OGGETTO:

OSSERVAZIONI del Comitato NOTERMAVALORIZZATORE, elettivamente domiciliato presso e nello Studio dell'avv. Luigi Campanale, domicilio digitale avvluigicampanale@giuffre.it ID VIP: 10614 istanza per il rilascio del procedimento VIA, ai sensi dell'art. 23 del D.Lgs. n. 152/2006, relativa al progetto di ampliamento dello stabilimento senza incremento dei quantitativi di rifiuto in ingresso, con l'inserimento di una centrale termoelettrica in assetto trigenerativo, caratterizzata da una potenza di 90 MW termici e 20 elettrici, alimentata da CCS Combustibili (EoW), ottenuto esclusivamente dal trattamento della frazione plastica non recuperabile, prodotta dallo stesso impianto e non proveniente da impianti terzi.

Riferimento 3: documento "SP_ED_06_RELAZIONE GEOLOGICA_REVO" allegati 16-17-18-19

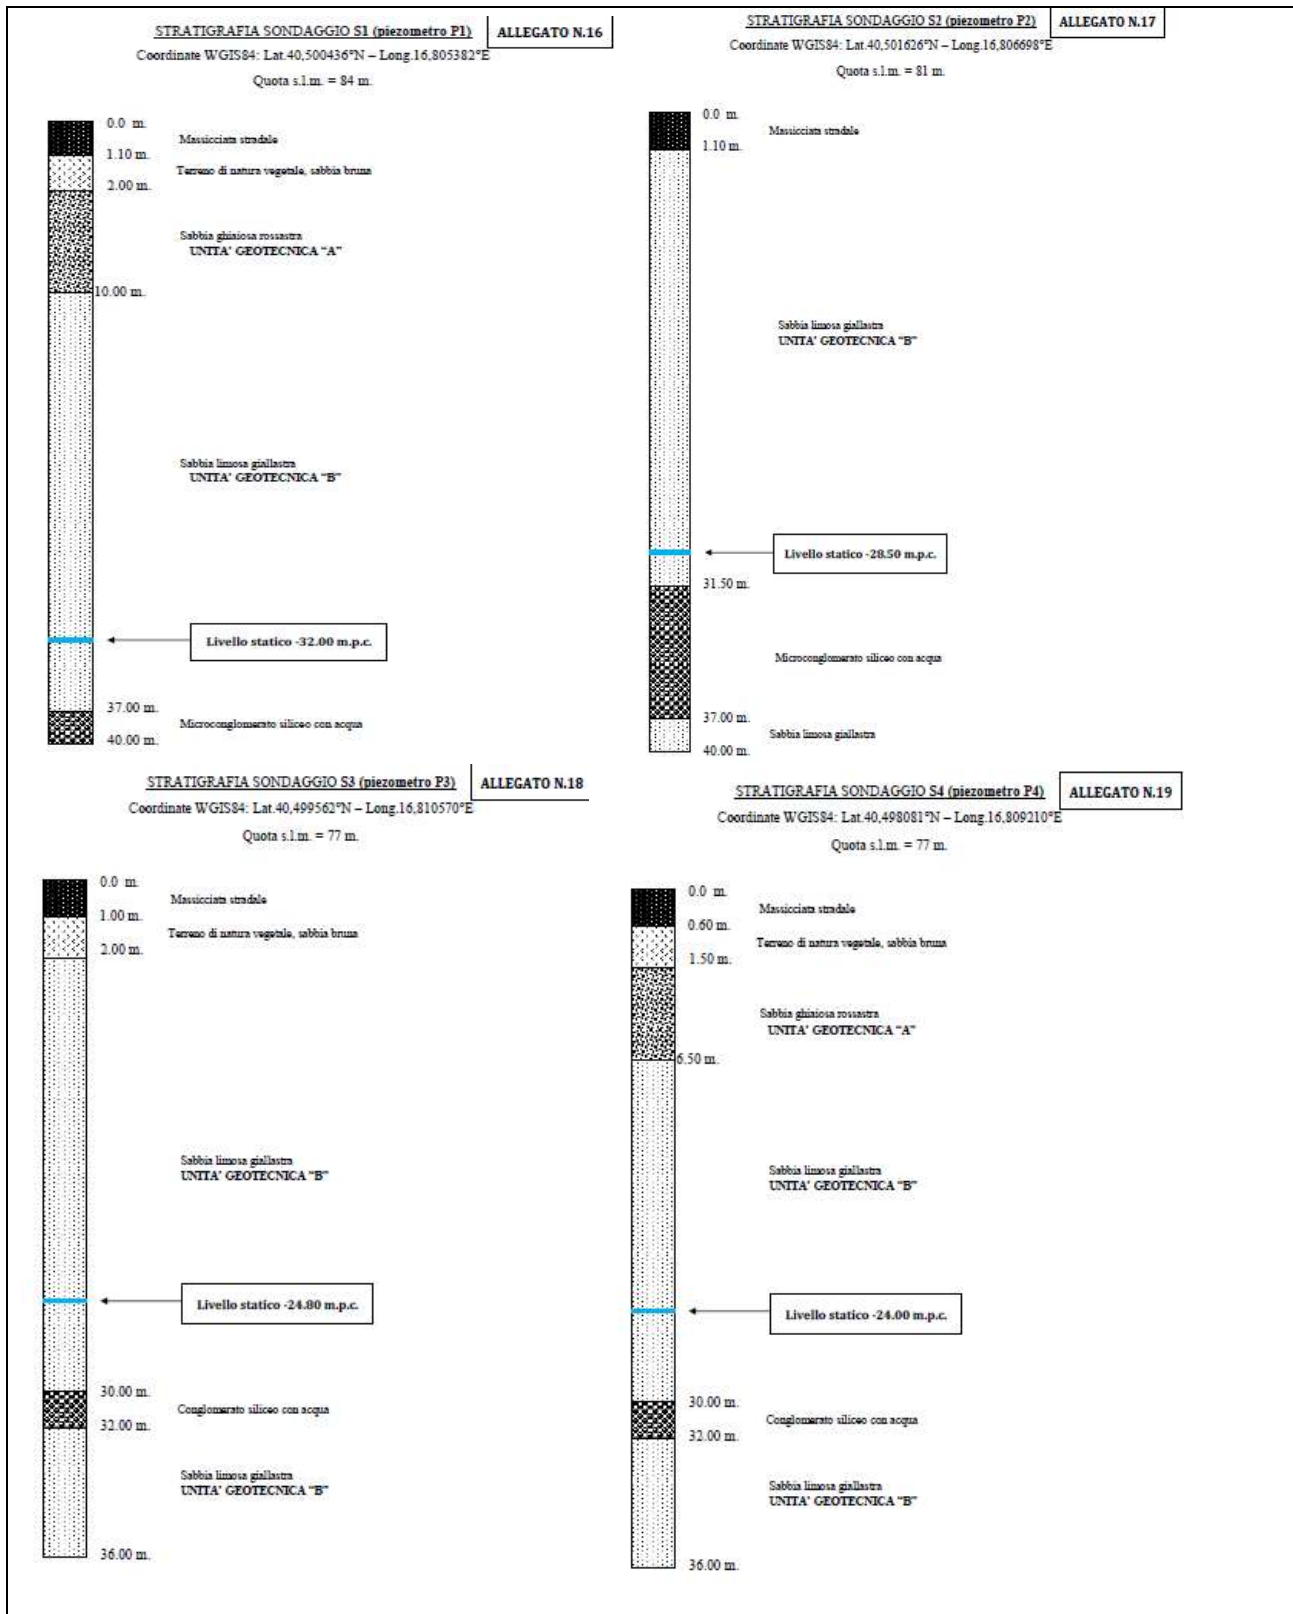
Sono presenti acquiferi superficiali e profondi che, dalla natura stessa del terreno potrebbero essere in vari punti collegati. Lo dimostra il fatto che la falda profonda è già oggetto di inquinamento da nitrati dovuti appunto a fenomeni di percolazione dei fertilizzanti usati in agricoltura. Sempre nella relazione tecnica, a pagina 9, si afferma che "L'acquifero inferiore invece attesta la propria superficie piezometrica alla profondità di circa 250.00 m. dal p.c. all'interno del massiccio carbonatico mesozoico dei calcari di Altamura. L'area, oggetto di studio, è ubicata in un territorio che, sotto l'aspetto idrogeologico, appartiene alla cosiddetta "Idrostruttura delle Murge"; si tratta di un immenso serbatoio d'acqua idraulicamente isolato dalle altre idrostrutture presenti nella Regione Puglia.". Ci sentiamo quindi di affermare che la natura geologica del Sito rende difficoltoso se non impossibile eventuali opere di contenimento di dispersione di contaminanti (esempio diaframmi di contenimento) nel caso succeda qualche incidente e/o accidentale contaminazione del suolo. Nella stessa relazione, sono stati effettuati 4 carotaggi per il sondaggio geologico. Esse supportano maggiormente le nostre tesi perché, seppur limitate a 40 metri di profondità dal piano di campagna, evidenziano la permeabilità del sottosuolo:

Questi sondaggi sono stati trasformati in piezometri che andranno a intercettare soltanto la testa dell'acquifero superficiale. Crediamo quindi che esse non potranno essere utili a rilevare/emungere eventuali analiti-contaminanti pesanti (come ad esempio alcuni composti aromatici o alcuni metalli pesanti) che si depositerebbero sul fondo della falda. Inoltre crediamo, come ARPA, che i 4 piezometri allestiti ai 4 angoli dell'attuale stabilimento non tengano conto dei flussi di falda e che il piano di campionamento delle acque piezometriche a 5 anni non sia congruo ad un piano di autocontrollo.
